有識者会合の評価を踏まえた調査・検討

(1) 有識者会合の評価を踏まえた調査・検討(概要)

有識者会合の評価を踏まえた調査・検討(概要)

検討2: No.2トレンチの層理面等の傾斜に関する検討 — 層理の傾斜等のデータ分析 —

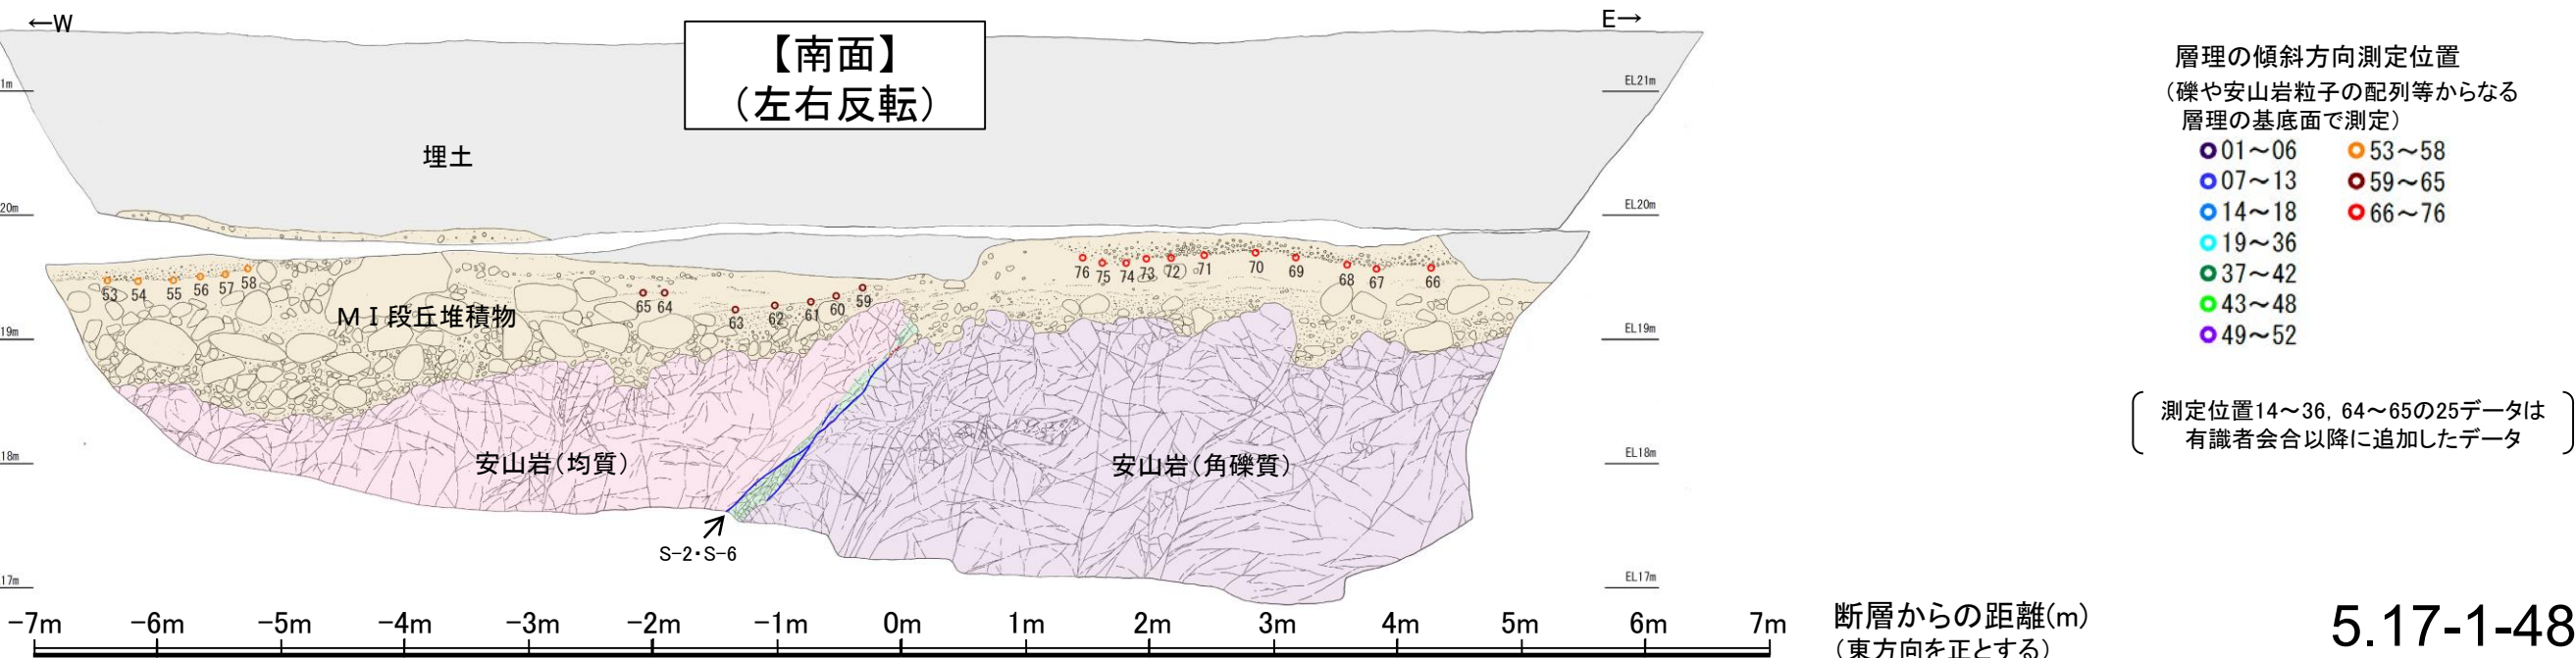
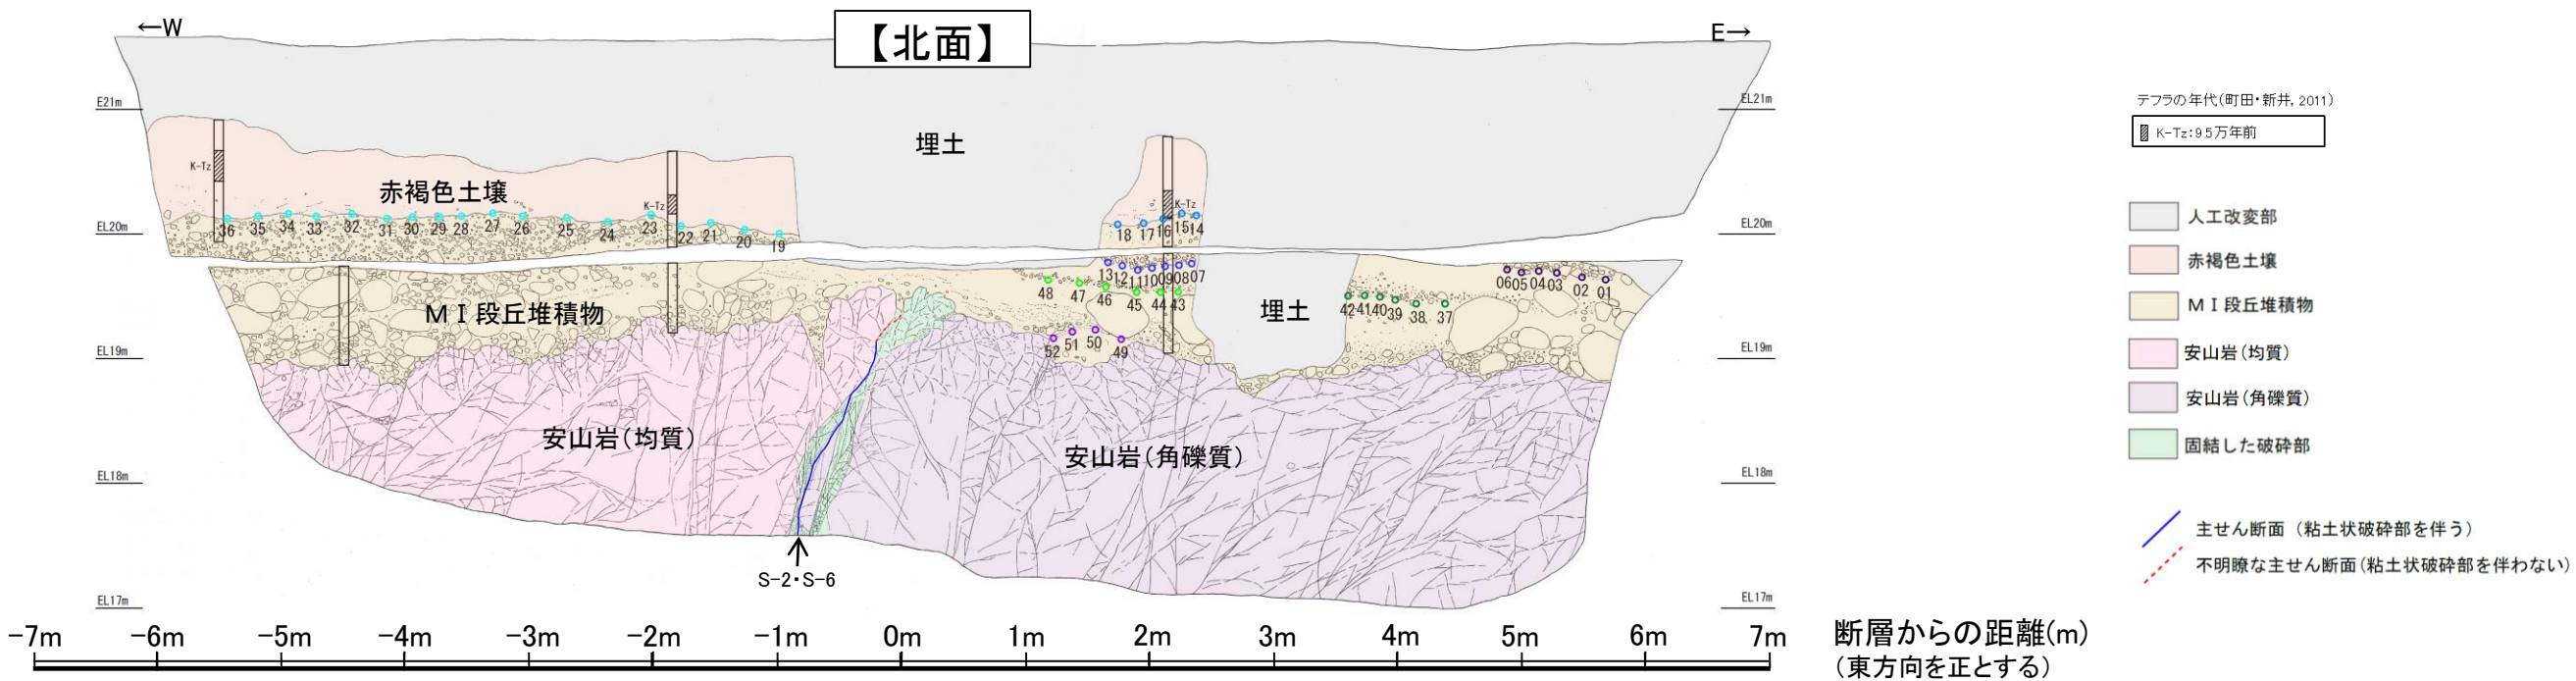
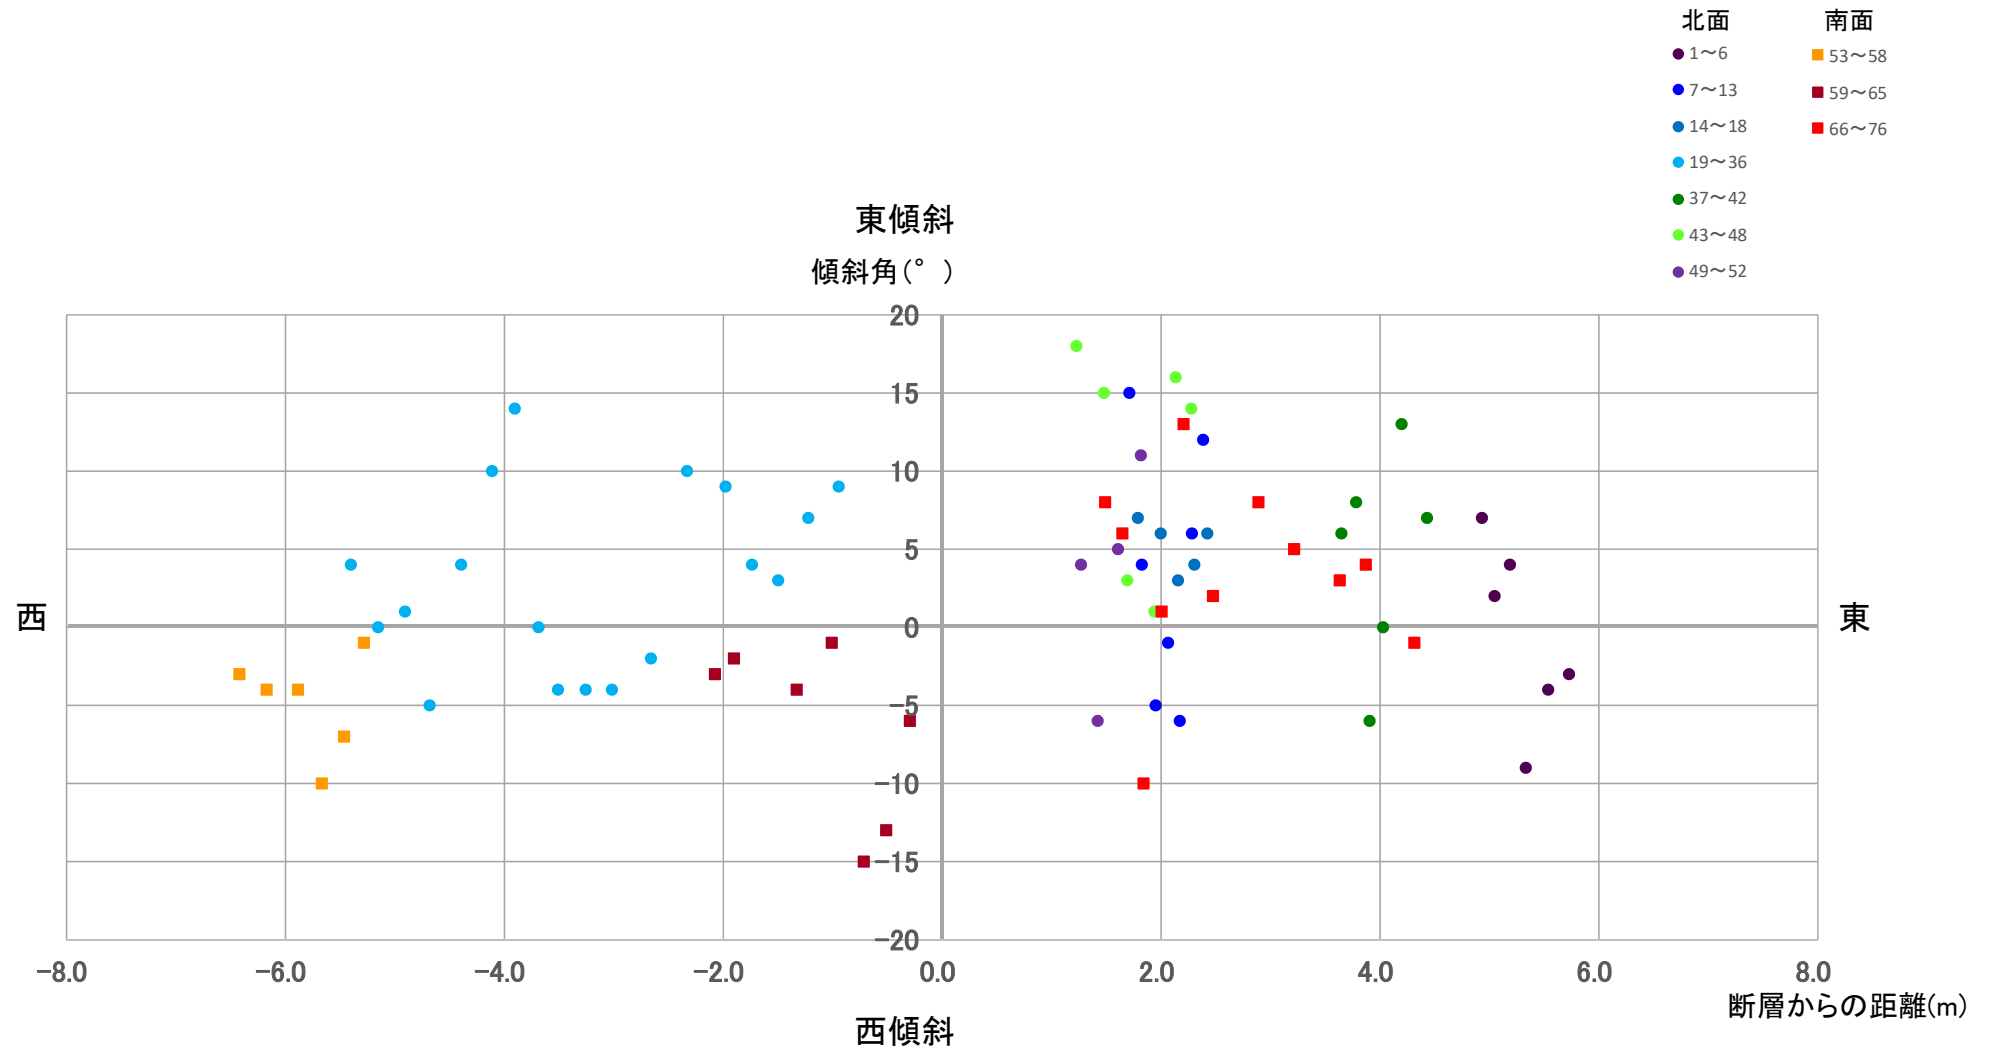
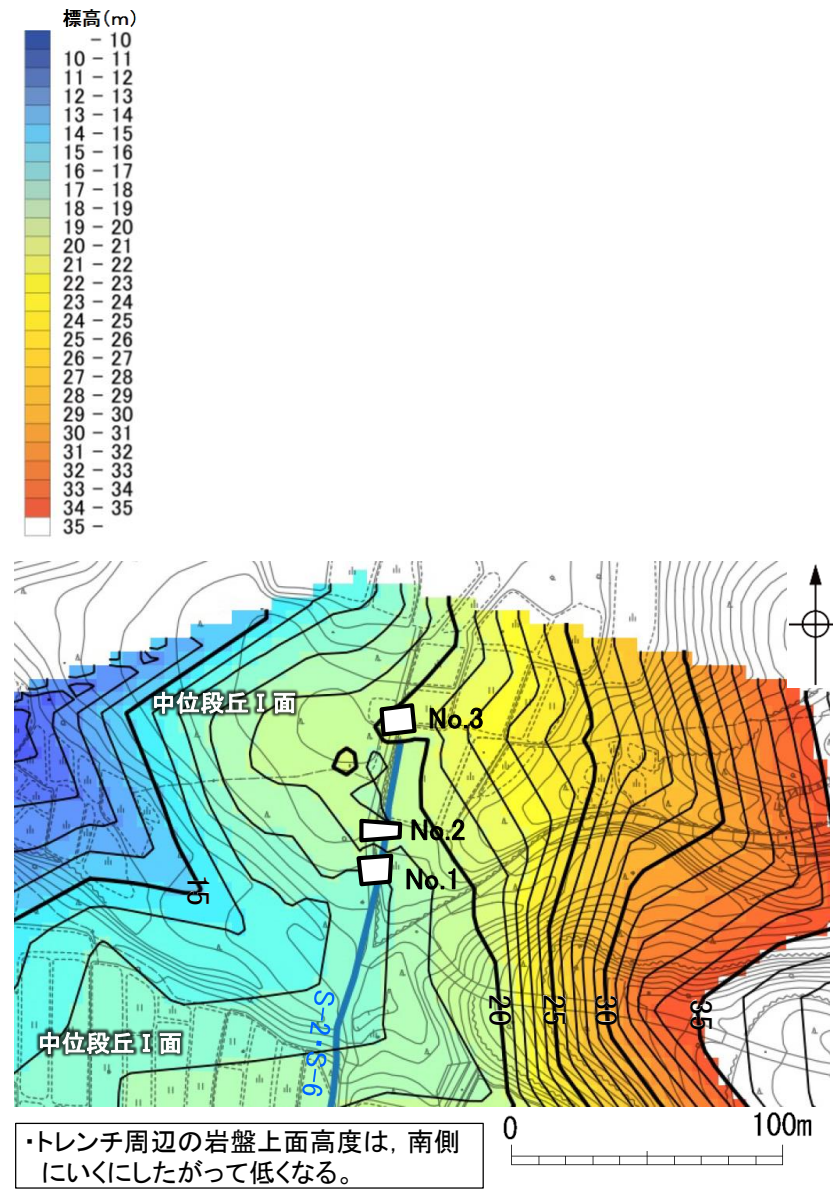
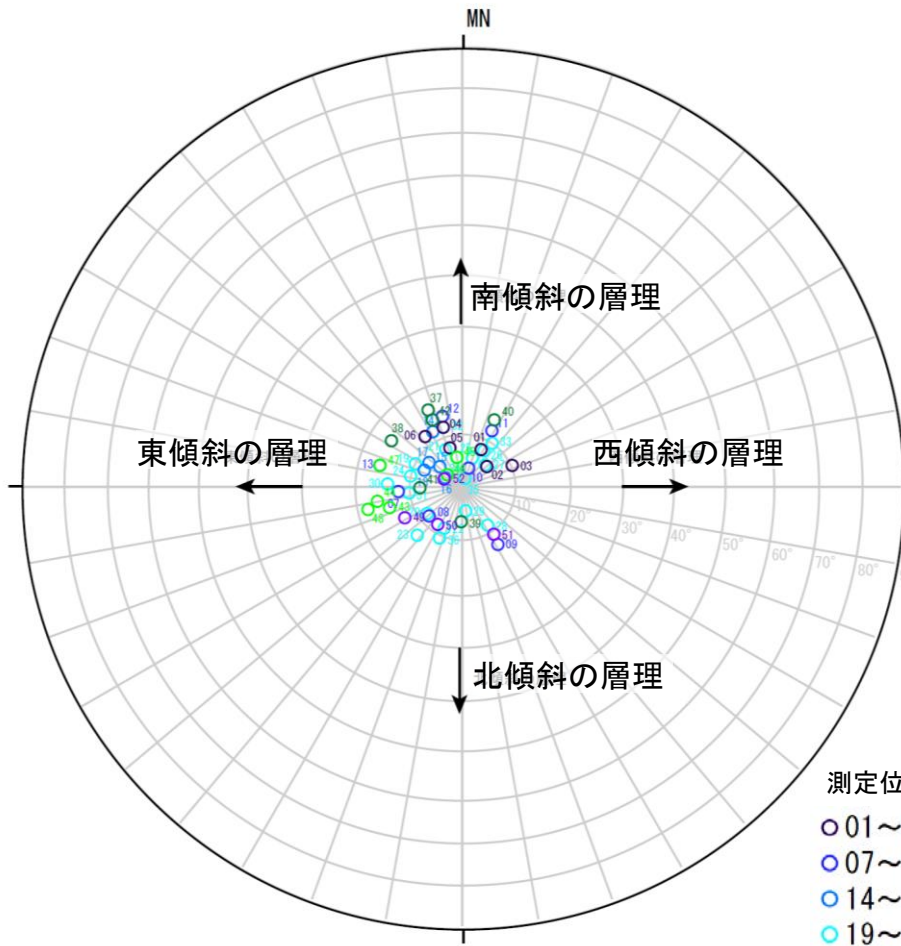
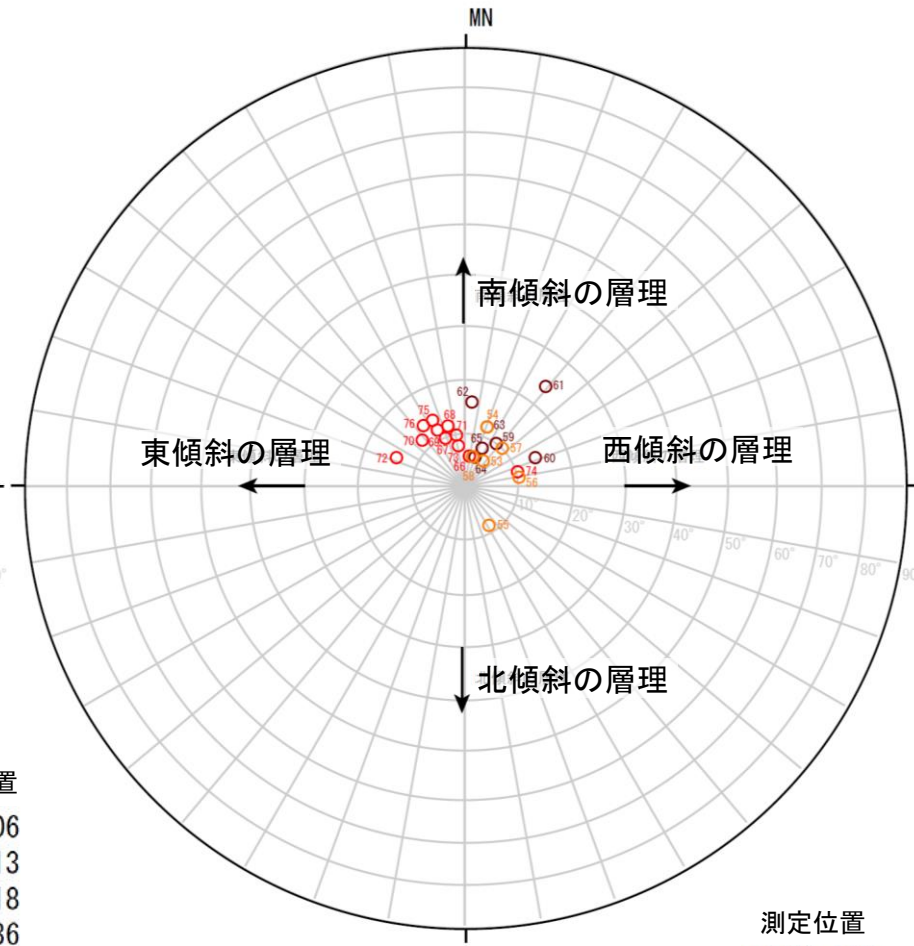
- 有識者会合は、No.2トレンチのM I 段丘堆積物が山側(東側)に傾斜すると評価している。
- M I 段丘堆積物の山側(東側)への傾斜の有無についてより定量的に分析するために、トレンチ両面のM I 段丘堆積物中に認められる層理について、有識者会合以降に測定データを25データ追加し、層理の傾斜と断層との関係を確認することにより、S-2・S-6の断層活動による影響について検討を行った。
- その結果、層理の傾斜角は、北面・南面のそれぞれにおいて、断層からの距離に関係なくばらつきが認められる。また、断層の直近で急傾斜となる傾向や、断層から離れるにしたがって緩傾斜となるような傾向は認められない(次頁)。
- 層理の一部(測定位置37~48)では東傾斜の傾向が認められるものの、トレンチ全体の層理の傾斜方向を三次元的にみると、北面、南面とも全体的に南傾斜が卓越しており、系統的に東西のどちらか一方に傾斜する傾向は認められない。トレンチ周辺の岩盤上面高度は南側にいくにしたがって低くなることから、この層理の南傾斜はM I 段丘堆積物の堆積時の岩盤上面の傾斜を反映したものであると考えられる(次々頁)。
- No.2トレンチ南北両面において、M I 段丘堆積物中の礫等の長軸が一様に山側(東側)に傾斜する傾向は認められない(補足資料5.17-1P.5.17-1-51~53)。

- ・層理の傾斜角は、北面・南面のそれぞれにおいて、断層からの距離に関係なくばらつきが認められる。
- ・また、断層の直近で急傾斜となる傾向や、断層から離れるにしたがって緩傾斜となるような傾向は認められない。

・層理の一部(測定位置37~48)では東傾斜の傾向が認められるものの、トレンチ全体の層理の傾斜方向を三次元的にみると、北面、南面とも全体的に南傾斜が卓越しており、系統的に東西のどちらか一方に傾斜する傾向は認められない。
・岩盤上面標高段彩図(左図)によれば、トレンチ周辺の岩盤上面高度は南側にいくにしたがって低くなることから、この層理の南傾斜はM I 段丘堆積物の堆積時の岩盤上面の傾斜を反映したものであると考えられる。

検討2: No.2トレンチの層理面等の傾斜に関する検討 — 礫の長軸角度分布解析 —

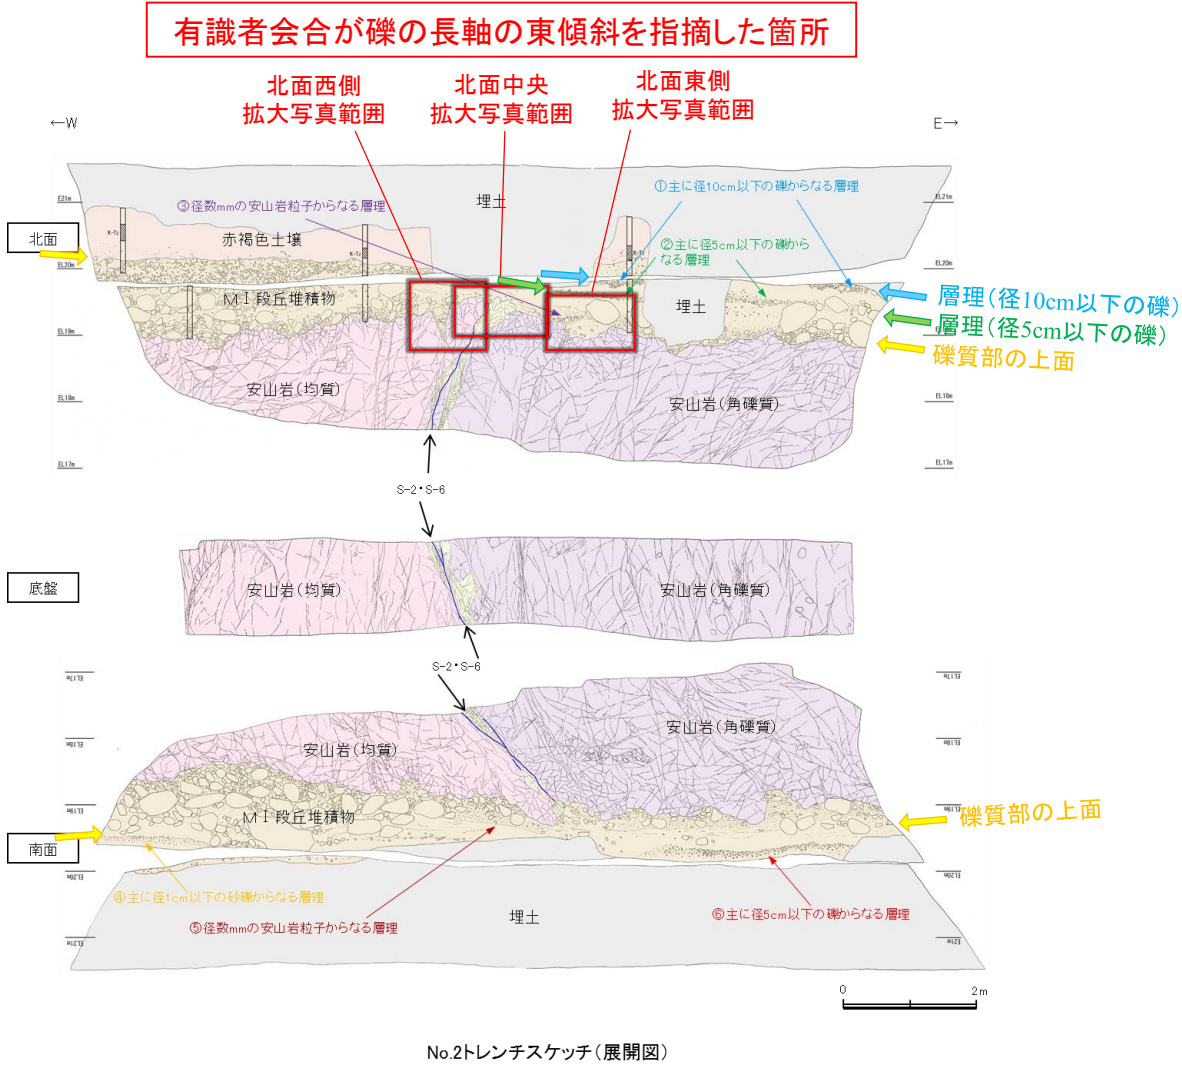
- 有識者会合は、M I 段丘堆積物中の礫等の長軸の角度分布も、北面中央、北面西側及び北面東側の全ての場所において、山側(東側)に緩く傾斜すると評価している。
- 当社は、有識者会合が指摘した箇所以外に、No.2トレンチ南北両面においてM I 段丘堆積物中の礫等の長軸の角度分布を確認しているが、礫等の長軸が一様に山側(東側)に傾斜する傾向は認められない(次頁, 次々頁)。

・上写真の調査範囲においては、礫の長軸方向は10°程度山側(東側)に傾斜する傾向がみられる。
